# 柏崎刈羽原子力発電所

## 地震随件事象に対する考慮 津波に対する安全性について

### コメント回答

平成20年12月11日  
東京電力株式会社

敷地周辺の土砂の最大堆積量分布図

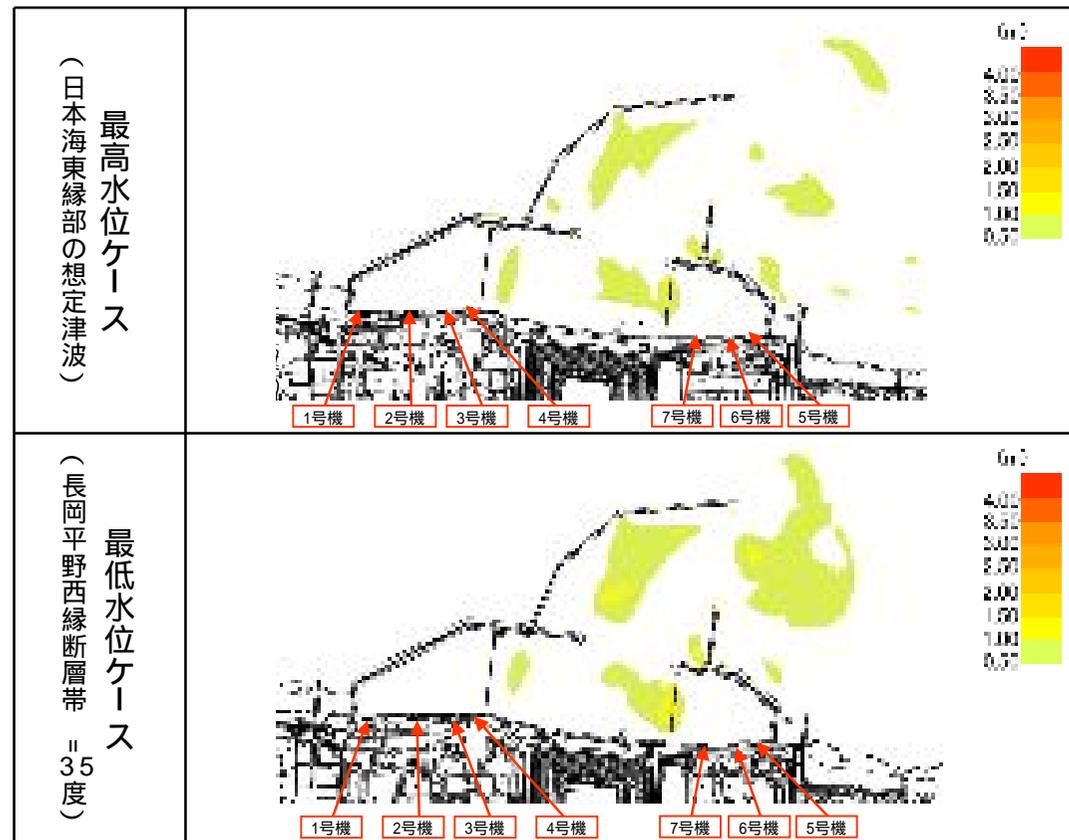
- 1 砂の堆積量について4時間後の結果だけでなく、最大の堆積量分布についても示すこと。
- 2 砂移動解析における地形変化量分布図からは、50cm以下の堆積量が読み取れない。

- 再現計算時間 4 時間のうちの最大堆積量を表す
- 数値シミュレーションは，合同W23-2-1で示した計算結果のうち，侵食・堆積量のより大きいケースとして高橋ほか(1999)の手法による結果を示す。浮遊砂濃度の上限値 $C_{max}$ は1%に設定
- 対象津波は，取水口前面において最高水位を示す日本海東縁部の想定津波 ( $Mw=7.85^*$ ) と，最低水位を示す長岡平野西縁断層帯( $= 35^\circ$ )による想定津波 ( $Mw=7.64$ )

港内では最大2m程度堆積することが確認されたが，その範囲は極一部であり，また港内の水深は約5.5m以上あることから土砂の堆積により港内の通水断面を完全に塞ぐことがないことを確認した

水位時刻歴波形抽出ポイント

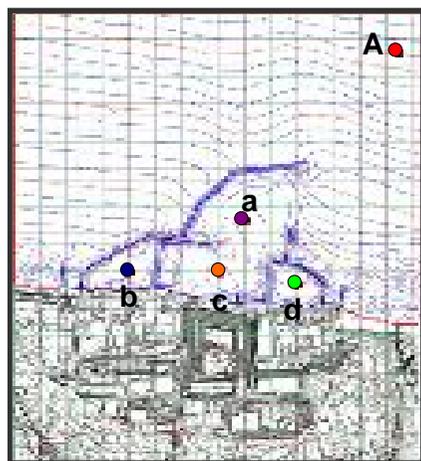
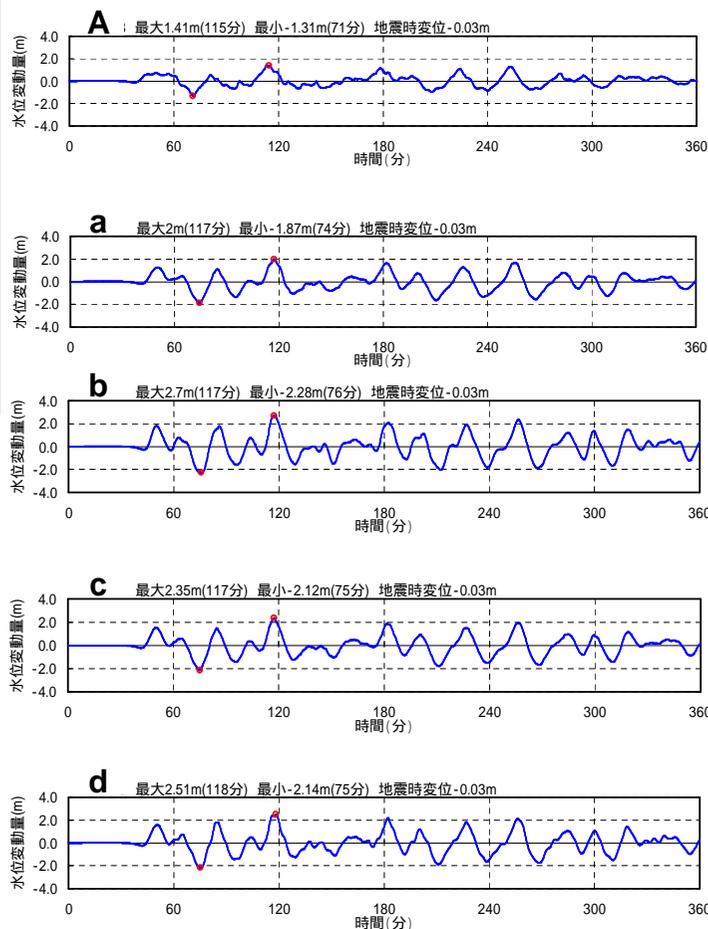
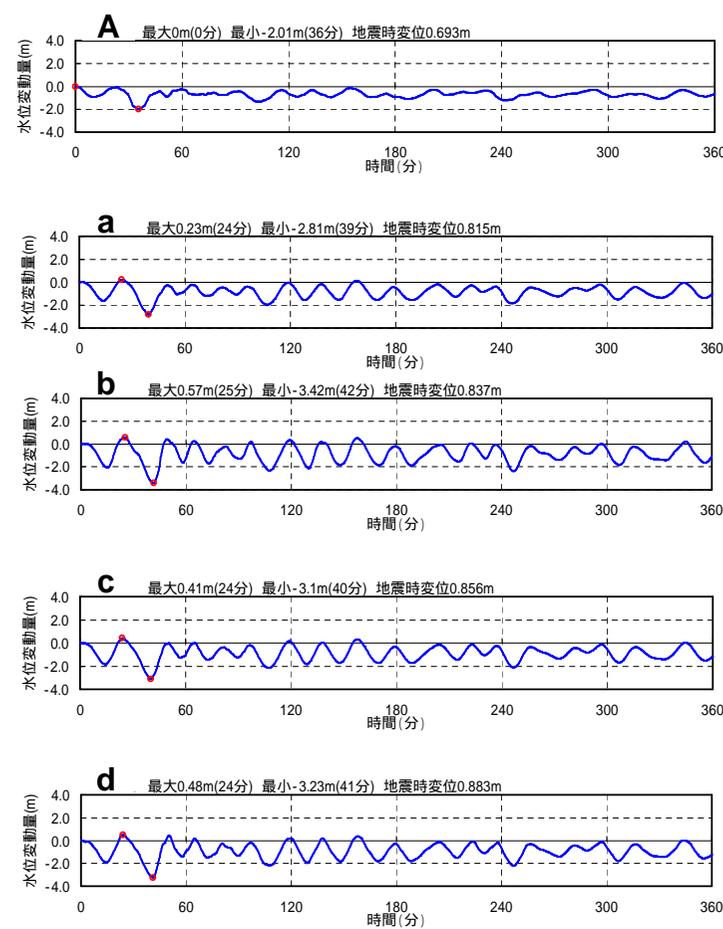
津波の再現時間が4時間で良いことをデータで示すこと(例えば、港湾の共振による影響を確認する観点で)。

- 港外1ポイントと港内4ポイントの水位時刻歴波形を分析
- 全体的に4時間以降も水位変動は継続するものの、5時間後以降、水位は収束傾向にあり、最大水位上昇量および最大水位下降量は4時間内に出現することが確認された

【長岡平野西縁断層帯 (  $\theta = 35^\circ$  ) の断層モデル諸元】

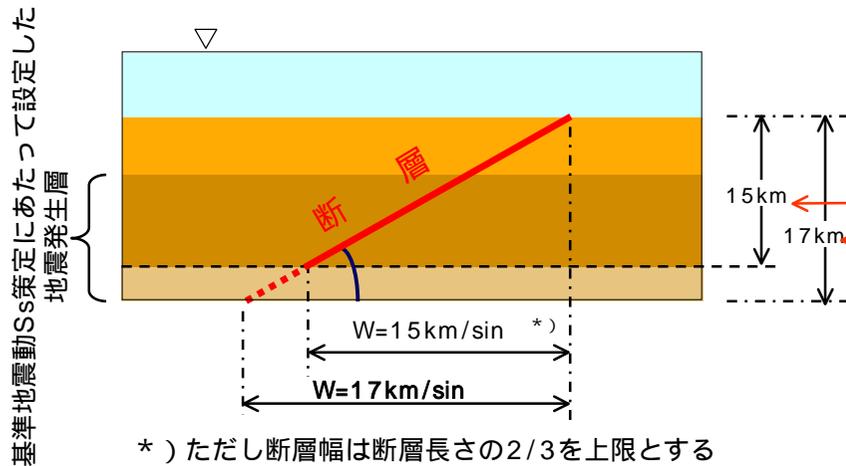
この地域の地震発生層の深さは約17kmであるが、津波評価における海域活断層パラメータの断層幅はこれを考慮したものか(特に、地震発生層よりも上位の扱い)。

- 地震発生層の深さを基に，断層モデルの設定範囲を17kmと仮定した場合の断層モデルを設定
- この断層モデルと土木学会(2002)に基づく断層モデルとで津波水位を比較
- 対象断層は最低水位を示す長岡平野西縁断層帯 (  $\theta = 35^\circ$  )
